出典:IEAJのデザインをもとに内閣府作成

- 再処理からのPuを軽水炉で1回燃焼し、Puの有効利用を図る

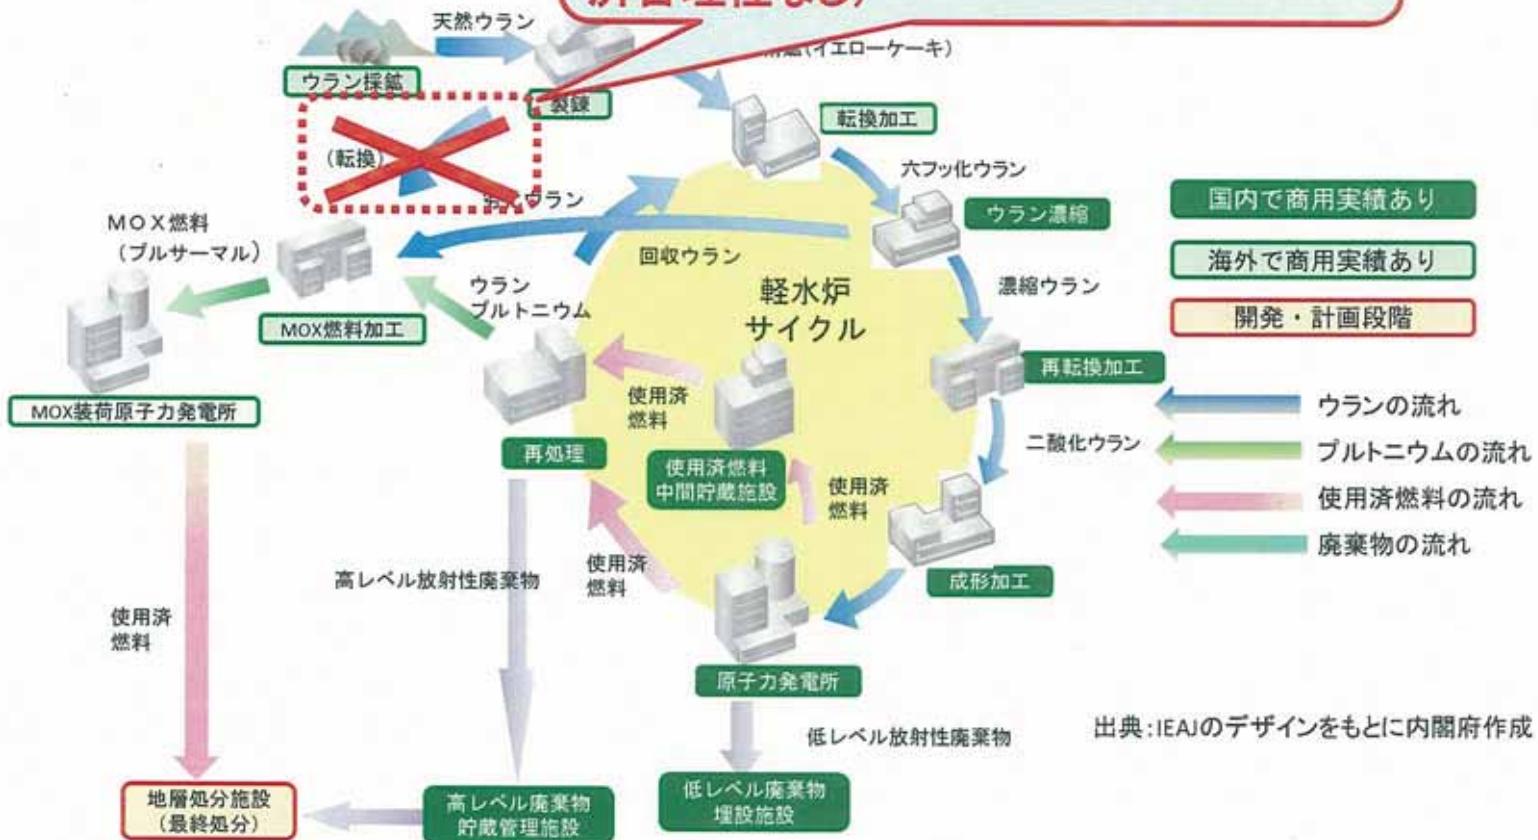
コメント

MOX限定

濃縮ティルUが存在する故、現実的なパスではない為(精錬・転換Uを用いる経済合理性なし)

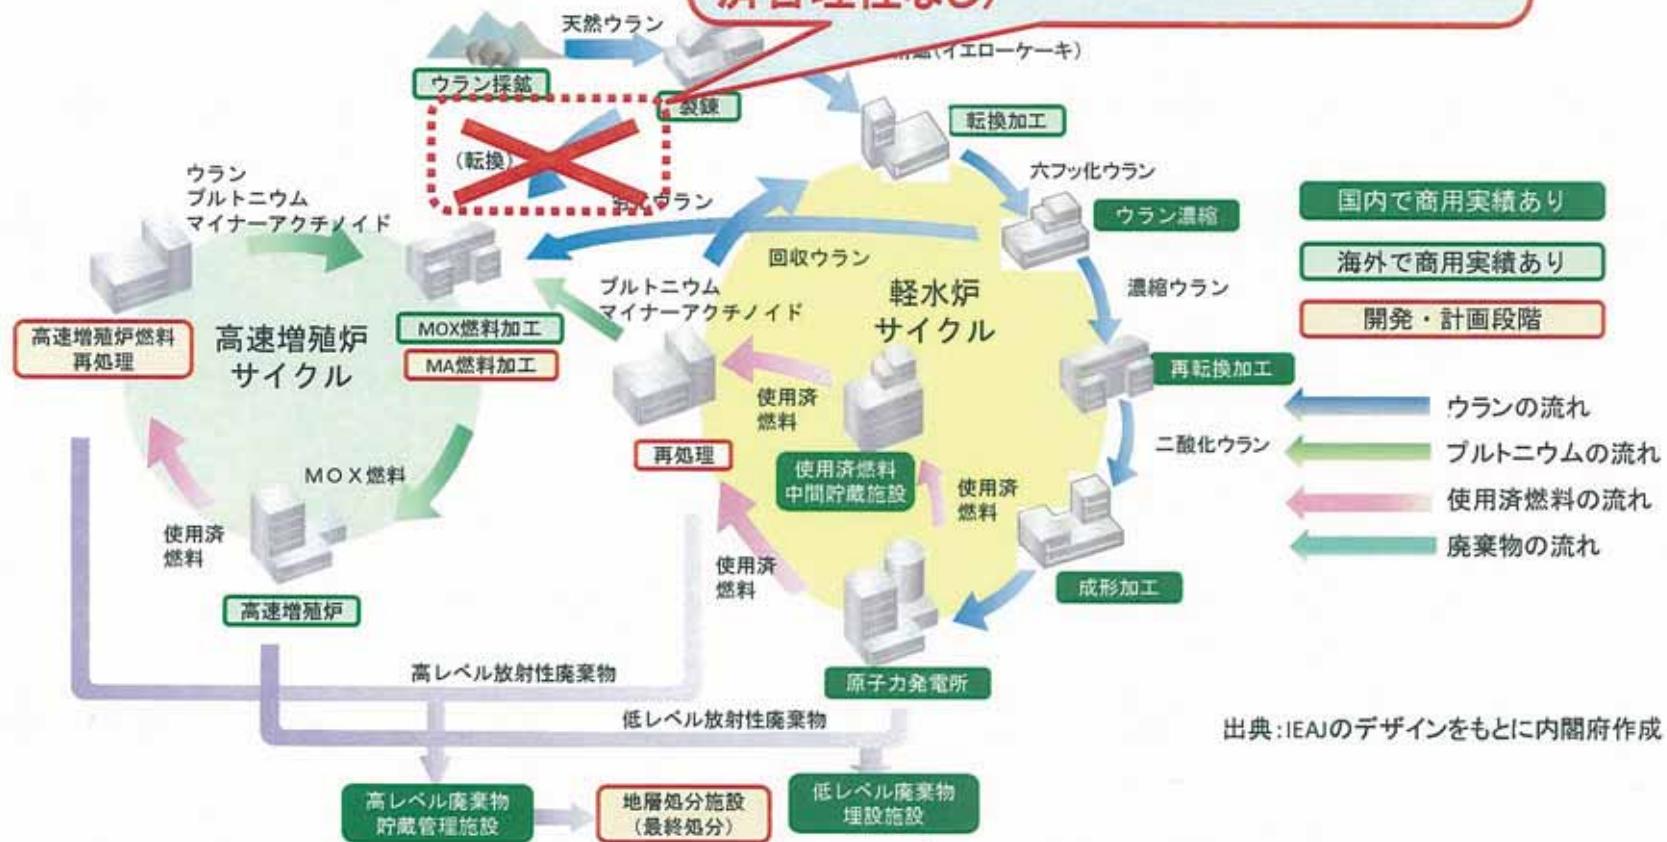
コメント

LWRから

濃縮テイルUが存在する故、現実的なパスではない為(精錬・転換Uを用いる経済合理性なし)

コメント(移行後)

説明必要

コメント

FR(アクチノイド専焼炉)

濃縮ティルUが存在する故、現実的なパスではない為(精錬・転換Uを用いる経済合理性なし)

修正

複雑になるが『アクチニド専焼』には様々な方法があるので追記要

説明必要

- FR(アクチノイド専焼炉)を導入し、環境負荷低減等を図るオプション
- FRによるアクチノイド燃焼としては、通常の炉心燃料に均質に混ぜる方式(均質装荷)と濃度を高めた特殊な燃料を少数体作り炉心内で燃やす方式(非均質装荷)がある。前者の場合、FRはFBRと同じ原子炉、同じ燃料サイクルで対応が可能。後者の場合も原子炉と多くの燃料はFBRと同様の対応が可能であるが、特殊な燃料については、専用のサイクルで対応する必要がある。
